Hodnocení vedoucího bakalářské práce

Jméno a příjmení studenta	Denisa Řepková		
Studijní program	Výtvarná umění		
Obor/ateliér	Multimedia a design/průmyslový design		
Forma studia	prezenční	Akad. rok	2011/2012
Název práce	Křeslo pro seniory		
Vedoucí práce	prof. akad. sochař Pavel Škarka

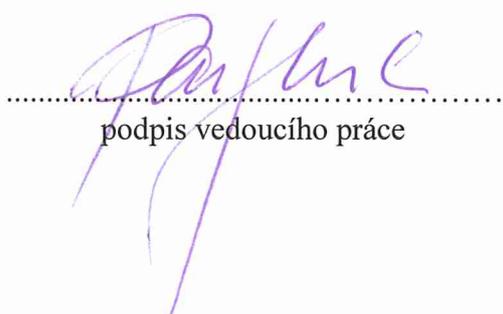
V praktické části autorka předkládá analýzu trhu sedacího nábytku pro seniory. Jak uvádí, tato analýza je nezbytnou součástí navrhování a pomáhá najít konkrétní řešení. Bohužel pouhé uvedení několika příkladů od nejznámějších výrobců nelze považovat za analýzu. Chybí zde vytipování kladů a záporů jednotlivých výrobků a především uvedení hodnotících závěrů. V dalších kapitolách popisuje Denisa Řepková postup práce na vlastním návrhu křesla pro seniory. Jasně si vymezila prostor pro řešení, vybrala si křeslo „ušák“ bez použití složitých mechanismů zajišťujících pojezd a sklápění opěradla. Podařilo se jí nalézt adekvátní řešení s praktickými detaily, jako jsou přídatné polštářky či uchycení hůlek nebo francouzských holí. Mám však připomínku k určité nevyváženosti základních hmot – těžší horní část vůči subtilním a ještě navíc prohnutým nohám křesla.
